Communauté de Communes
du Plateau de Lannemezan

SERVICE PUBLIC
D'ASSAINISSEMENT
NON COLLECTIF

BONREPOS
ANC 097 009

- RAPPORT DE VISITE -

Schéma de principe des éléments contrôlés ou déclarés lors de la visite de 2021 - Schéma sans échelle

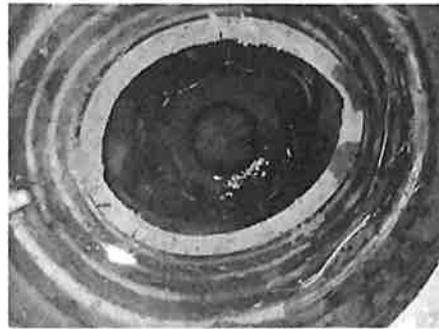
Remarque(s) Une partie des eaux ménagères n'est pas collectée et dirigée vers la fosse toutes eaux, mais évacuées directement vers la fosse pluviale (test d'écoulement d'eau positif). La fosse toutes eaux de l'habitation montre des signes de mise en charge

Remarque(s) : Le regard de répartition dispose d'une canalisation d'arrivée d'eaux usées et d'une canalisation de départ (vers le traitement ?). Les tests en eau en sortie de la fosse toutes eaux de l'habitation n'ont pas été concluant (absence d'arrivée d'eaux dans le regard de répartition, pouvant être due à une rupture de la canalisation). Le contrôle n'a pas mis en évidence la présence d'un traitement. Les tests en eau ont démontré qu'il existe un « trop-plein » du traitement vers le fossé pluvial (déclaré par le propriétaire et attesté lors du contrôle).

Remarque(s) : Le contrôle a mis en évidence le rejet d'eaux usées non traitées vers le fossé pluvial communal - contact physique possible avec des eaux usées non traitées
